◆ 大五からのお知らせ ◆

2025年3月号 担当：営業企画部

ハウジング商品連絡

「パナソニック キッチン Vスタイル(第1版)」カタログ記載内容の誤りに関するお詫びと訂正

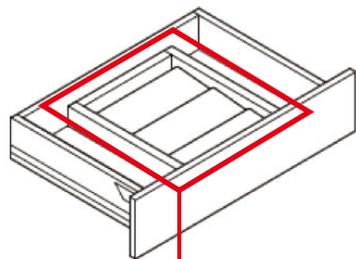
P55 誤

誤記内容：6mm厚のジョイナーと3mm厚のジョイナーを同じ品番で記載

正

ジョイナー	[6mm厚] (材質:アルミ製)	目地用	LECKB□02A3	CKB□02A3	★ 7,600円(税抜)/セット	2730mm/本	2本
		出隅用	LECKB□02B3	CKB□02B3	★ 10,400円(税抜)/セット	2730mm/本	2本
		入り隅用	LECKB□02C3	CKB□02C3	★ 8,400円(税抜)/セット	2730mm/本	2本
		見切り用	LECKB□02D3	CKB□02D3	★ 7,600円(税抜)/セット	2730mm/本	2本
	[3mm厚] (材質:アルミ製)	目地用	LECKB□03A*	CKB□03A*	★ 7,600円(税抜)/セット	2730mm/本	2本
		出隅用	LECKB□03B*	CKB□03B*	★ 10,400円(税抜)/セット	2730mm/本	2本
		入り隅用	LECKB□03C*	CKB□03C*	★ 8,400円(税抜)/セット	2730mm/本	2本
		見切り用	LECKB□03D*	CKB□03D*	★ 7,600円(税抜)/セット	2730mm/本	2本

ラシス コスメ引出し／美ルック ツインラインLED 木製3面鏡 タッチレス調光調色タイプ(奥行き210mm) チャコールグレー対応(Uオーダー)時の仕様変更について

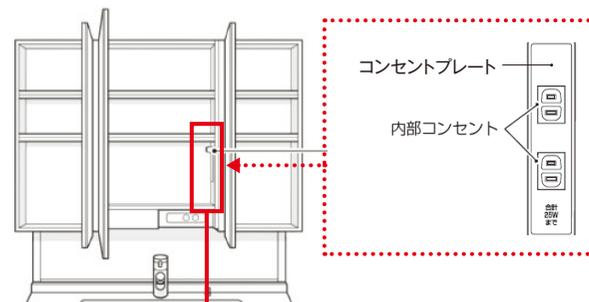
コスメ引出し内のコスメパーツの色味について、
 チャコールグレーからホワイトに変更します。

コスメパーツ
 チャコールグレー色 → ホワイト色

GLM060GTQ**・GLM075GTQ** (**には扉記号が入ります)
 仕様変更による品番、価格の変更はございません。

2025年6月生産分より順次切り替え

内装ドア 開き戸枠 カバー蝶番 仕様変更のご連絡

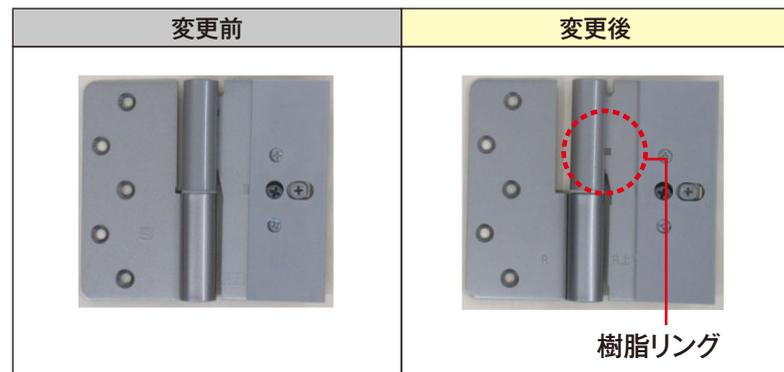
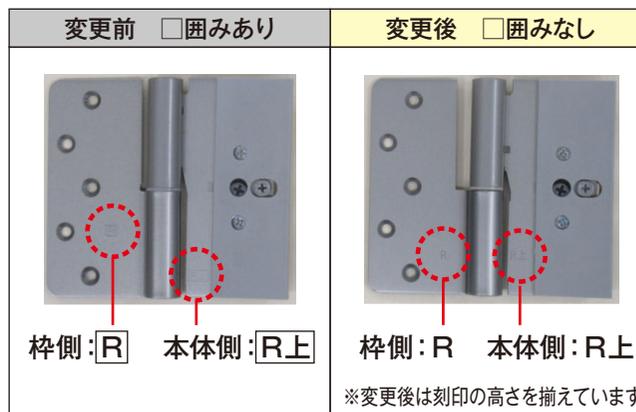
内装ドア 開き戸枠カバー蝶番に関して、製造品質安定化のため商品仕様を変更させていただきます。

施工後の外観に差異はありません。

蝶番には変更前後で互換性がないため、本体側・枠側の組み合わせを変えないでください。上枠や床に干渉し、正常に開閉しないおそれがあります。

2025年4月頃より自然切替

※メンテで蝶番を交換する場合は枠側と本体側をセットで交換してください。

補修部品品番: MJC291OCR(L)U(D)4 品番の○は色記号/ST,SS,BK,FK

システムファニチャー キュビオス RC壁・GL壁用接着剤 品番変更のご連絡

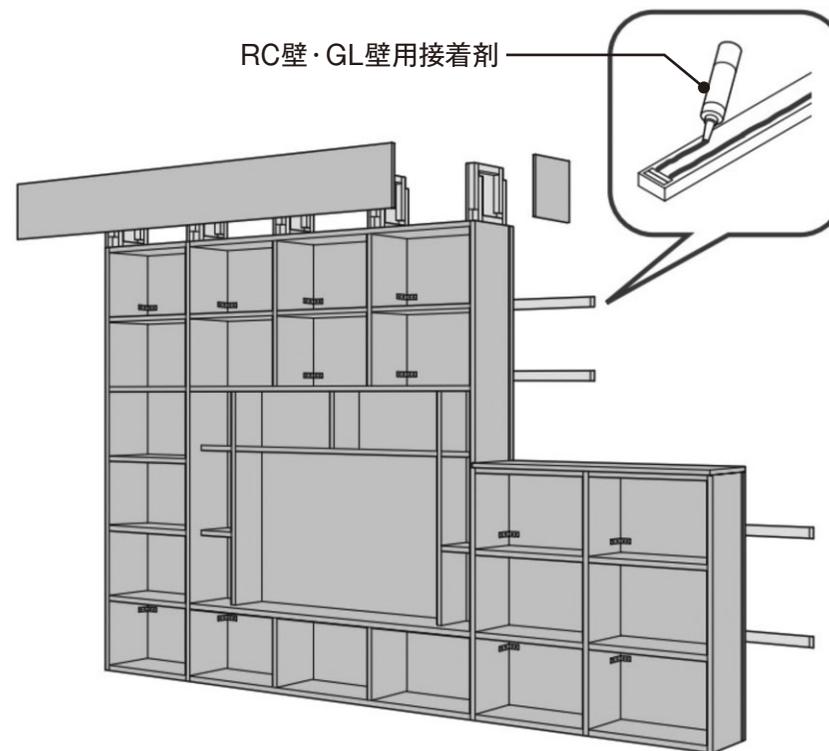
RC壁・GL壁用接着剤について、品番を変更させていただきます。
 従来「カスタムパーツ」の接着剤を使用していましたが、カスタムパーツ廃番に伴い、
 代替の「ベリティスウォール」の接着剤に変更させていただきます。
 何卒、ご関係者の方々にご連絡のほど、よろしくお願いいたします。

◆従来品番: QPS990101
 価格: 2,090円 (税抜 1,900円)

◆新品番: VFA990101
 新価格: 4,180円 (税抜 3,800円)

2025年3月25日以降見積り分より切替

内窓 引違い2枚建の製作範囲拡大

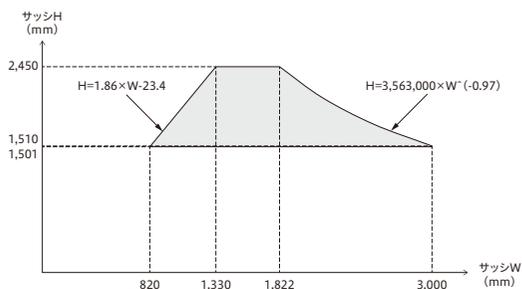
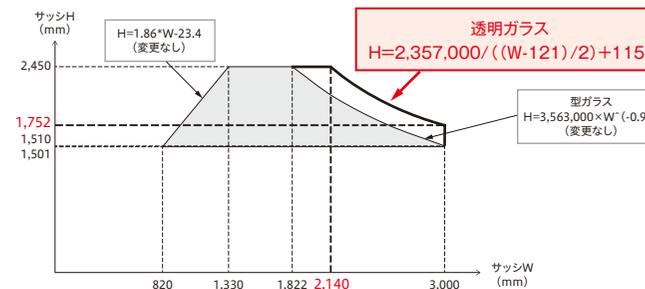
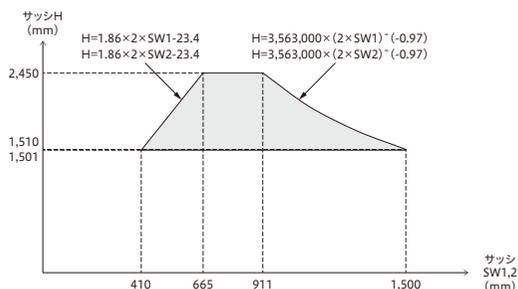
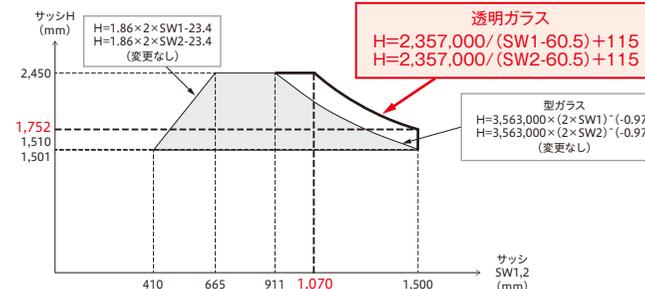
内容 引違い2枚建(テラス窓タイプ)の製作範囲が拡大します。

before 最大サイズ: $W1,822 \times H2,450$ $W3,000 \times H1,510$

after 最大サイズ: $W2,140 \times H2,450$ $W3,000 \times H1,752$

対象商品 引違い2枚建 一般複層/Low-E複層ガラス 透明のみ(※型ガラスは変更なし)
※価格は変更ありません。

実施日 2025年4月9日 受注開始

エアコンアクセサリ
室内機据付棧仕様変更のご連絡

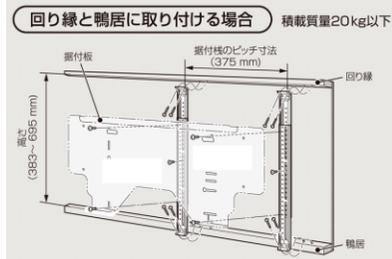
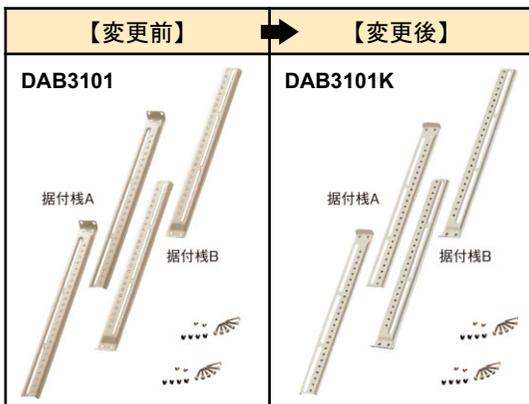
エアコン室内機の質量増加に対応するため鋼板の厚みを変更いたします。
※製造拠点の変更により色調が若干異なります。

【変更前】			【変更後】		
品番	色調	板厚(t)	品番	色調	板厚(t)
DAB3101	アイボリー	0.8mm	DAB3101K	アイボリー	1.0mm

2025年4月生産分より順次切替

エアコンアクセサリ
配管切欠部カバー仕様変更のご連絡

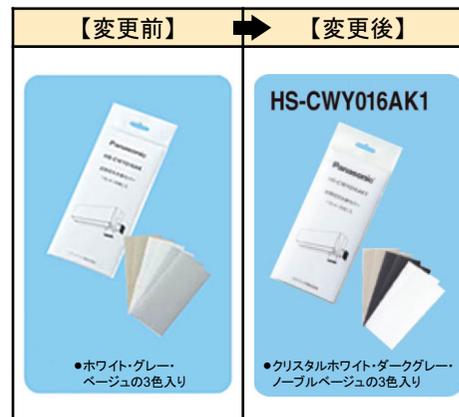
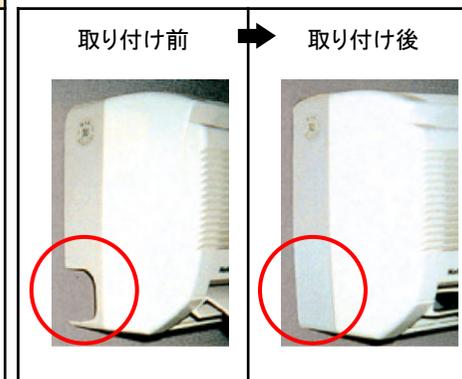
エアコン室内機と同調した色調へ変更いたします。
※作業性および性能の変更はございません。

【変更前】		【変更後】	
品番	色調	品番	色調
HS-CWY016AK	ベージュ ホワイト グレー	HS-CWY016AK1	ノーブルベージュ クリスタルホワイト ダークグレー

2025年7月生産分より順次切替
